桜広場・メイン園路の変更について

桜広場やメイン園路の位置を、当初の案から変更します。

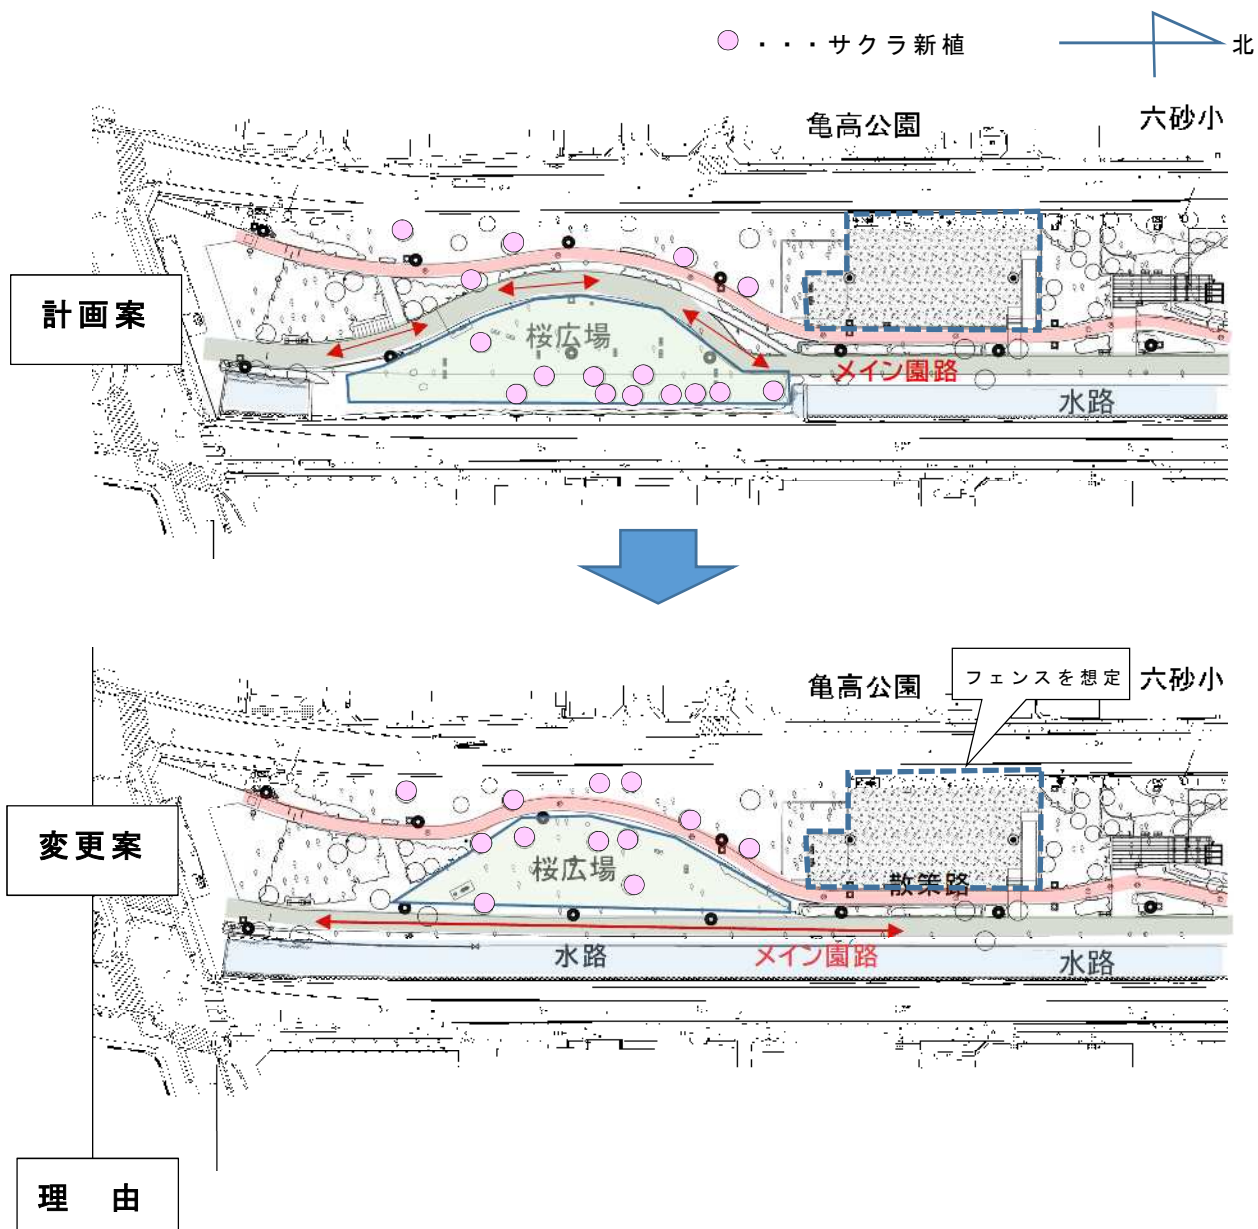
- ◎メイン園路は広場を広く確保するためカーブさせる計画でしたが、歩行者の利便性や周辺状況を踏まえ、既存と同じ直線にします。
- ◎水路に暗きよは設置せず、開水路とし、貯留量を確保します。これにより、新たな貯留槽を設置する場所を減らし、既存樹木への影響を抑えます。
- ◎新植するサクラの密植を避けることに加え、既存の樹木を多く残します。
